PRORROGA Y OTROSÍ MODIFICATORIO No. 1 AL CONTRATO DE COMPRAVENTA No. 079 DE 2018 CELEBRADO ENTRE LA UNIDAD ADMINISTRATIVA ESPECIAL MIGRACIÓN COLOMBIA IDENTIFICADA CON NIT No. 900.477.235-6 Y PUBLISEÑALES SOCIEDAD POR ACCIONES SIMPLIFICADA CON NIT. No. 860072367-6.

Que el 13 de Junio de 2018, se suscribió entre **MIGRACIÓN COLOMBIA** y **PUBLISEÑALES S.A.S**, el Contrato de Compraventa No. 079 de 2018, cuyo objeto consiste en: "Contratar la adquisición e instalación de carpas y vallas de seguridad para protección de funcionarios y usuarios en los puentes fronterizos de la Regional Oriente - Norte de Santander".

Que mediante memorando radicado No.20186210016153 del 29 de junio de 2018, el supervisor del Contrato de Compraventa **No. 079 de 2018**, solicita autorizar Prorroga y Otrosí modificatorio del citado contrato, teniendo en cuenta los siguientes aspectos:

Imagen 3. Propuesta de fabricación de carpa especial para puente Francisco de Paula Santander."

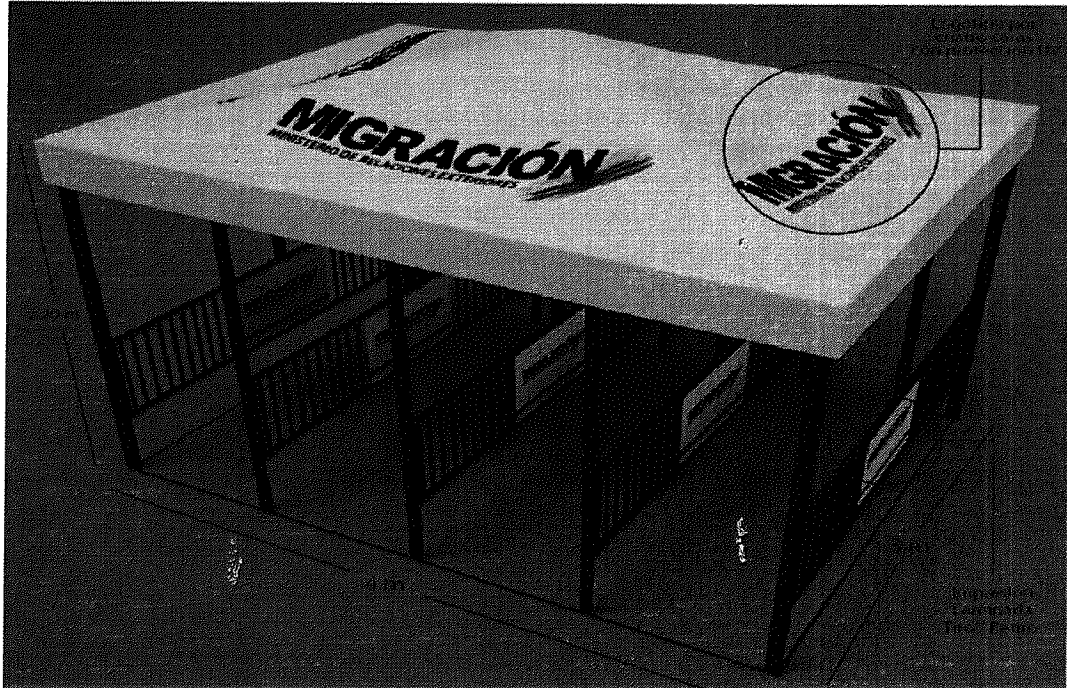
La mejora de diseño y materiales sugerido obedece a las observaciones que nos fueron realizadas con respecto a durabilidad, estabilidad, calidad y estructura de las carpas, así como la información de necesidades de los usuarios del proyecto

1. Generar 4 carriles internos que facilitan el control de filtros en la carpa, proporcionando cinco vallas sujetas de la carpa para generar mayor peso, estabilidad y puntos de anclaje de la misma.

2. Dimencion de carpas adaptado al lugar que requerido

3. Las vallas internas cuentan con tubos verticales permitiendo paso del viento y disipa el efecto vela en las vallas, con lámina galvanizada tiene galvan que proporciona mayor durabilidad ante el óxido e incluye impresión de logos de la entidad por ambas caras

4. el valor de las vallas internas aumenta en una proporción de 14% no obstante la dimencion real de la valla carril aumenta en un 50% su tamaño.

Teniendo en cuenta lo anterior, se tiene que el costo del metro cuadrado de la carpa inicial del contrato es de \$119.132, con unas medidas de 5x3mt lo que representa 15m² para un total de \$1.756.989, la nueva oferta tiene de dimensiones de carpa tiene unas medidas de 4x3mt, lo que representa 12m², con un valor ofrecido de \$1.405.595. Lo que corresponde a la disminución de su costo por metro cuadrado.

Por otra parte los separadores, que se cotizaron en \$2.804189, corresponden a la fabricación de cinco unidades separadoras tipo valla de 3 metros de largo. Teniendo en cuenta el valor contratado de la valla, cada una de estas de 2.40mt tiene un valor de \$491.963, es decir el valor del metro lineal sería de \$204.984. Ahora bien, como se necesitan 15mt lineales, el costo aproximado de esto sería \$3.074.768. Con base a lo anterior, el contratista ofrece estos separadores por un valor de \$2.804.189, lo cual está por debajo del valor comercial de acuerdo a los cálculos realizados.

Por tal razón se solicita modificar las cantidades y especificaciones de carpas, teniendo en cuenta la necesidad que se tiene en el puente Francisco de Paula Santander, como también que los valores que se están modificando corresponden a la reinversión del ahorro obtenido en la subasta.

"CARPA 4,00 X 3,00 METROS

Carpa en lona blanca a 4 aguas, lona blanca 700 flexible con mayor recubrimiento en PVC, Con un frente de 4 m y una profundidad de 3m, con cuatro carriles y 5 divisiones elaboradas en lamina Cold Roll con impresión Tiro /Retiro del Logotipo. Resistente al rasgado, protección UV son carpas que se encuentran al aire libre, medidas de acuerdo a 4,00 x 3,00 metros. Tejido de fibra interior 100 % impermeable y termo sellado de alta frecuencia, con impresión de logos, estructura metálica de tubería cuadrada de 1" de calibre 18, 11/2" calibre 16, o superior, tubería rectangular 2,00x1,00. O superior, soldadura industrial MIG y pintura electrostática, tipo pirámide, las patas de cada una de las carpas cuentan con base para el anclaje a piso mediante chazos expansivos

3. Una vez revisados los cambios en la infraestructura constructivas de las carpas, se solicita una prórroga en el tiempo de ejecución de 20 días calendario más, ya que la construcción de las carpas especiales toman más tiempo que las carpas normales solicitadas inicialmente.

Puente Francisco de Paula Santander (Largo 4 metros Ancho 3 metros con separadores internos)

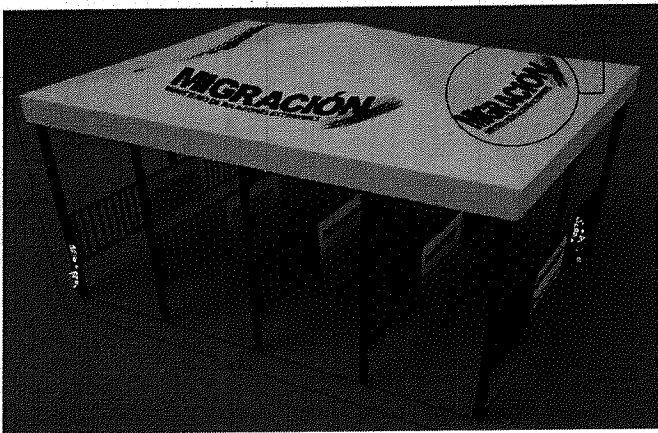
CLÁUSULA 3 – ACTIVIDADES ESPECÍFICAS DEL CONTRATISTA ESPECIFICACIONES TÉCNICAS – ítem

Carpa en lona blanca a 4 aguas, lona blanca 700 flexible con mayor recubrimiento en PVC , Con un frente de 4 m y una profundidad de 3m, con cuatro carriles y 5 divisiones elaboradas en tubo y una lamina Cold Roll con impresión Tiro/Retiro del logotipo. Resistente al rasgado, protección UV son carpas que se encuentran al aire libre, medidas de acuerdo a 4,00 x 3,00 metros. Tejido de fibra interior 100 % impermeable y termo sellado de alta frecuencia, con impresión de logos, estructura metálica de tubería cuadrada de 1" de calibre 18,11/2" calibre 16, o superior, tubería rectangular 2,00x1,00. O superior, soldadura industrial MIG y pintura electrostática, tipo pirámide, las patas de cada una de las carpas cuentan con base para el anclaje a piso mediante chazos expansivos

Puente Francisco de Paula Santander (Largo 4 metros Ancho 3 metros con separadores internos)

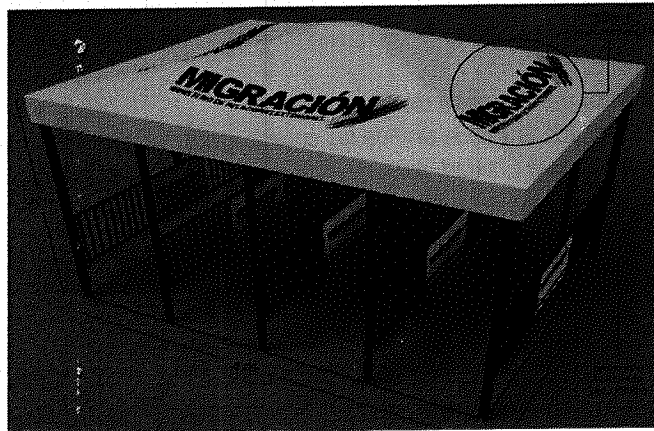
1. Prorrogar el término de ejecución del Contrato de Compraventa No. 079 de 2018 hasta el 2 de agosto de 2018.
2. Modificar la cláusula tercera Actividades Específicas del Contratista - Especificaciones Técnicas – relacionado con el ítem “**carpas**” el cual quedará así:

Carpa en lona blanca a 4 aguas, lona blanca 700 flexible con mayor recubrimiento en PVC, Con un frente de 4 m y una profundidad de 3m, con cuatro carriles y 5 divisiones elaboradas en tubo y una lamina Cold Roll con impresión Tiro/Retiro del logotipo. Resistente al rasgado, protección UV son carpas que se encuentran al aire libre, medidas de acuerdo a 4,00 x 3,00 metros. Tejido de fibra interior 100 % impermeable y termo sellado de alta frecuencia, con impresión de logos, estructura metálica de tubería cuadrada de 1" de calibre 18,11/2" calibre 16, o superior, tubería rectangular 2,00x1,00. O superior, soldadura industrial MIG y pintura electrostática, tipo pirámide, las patas de cada una de las carpas cuentan con base para el anclaje a piso mediante chazos expansivos
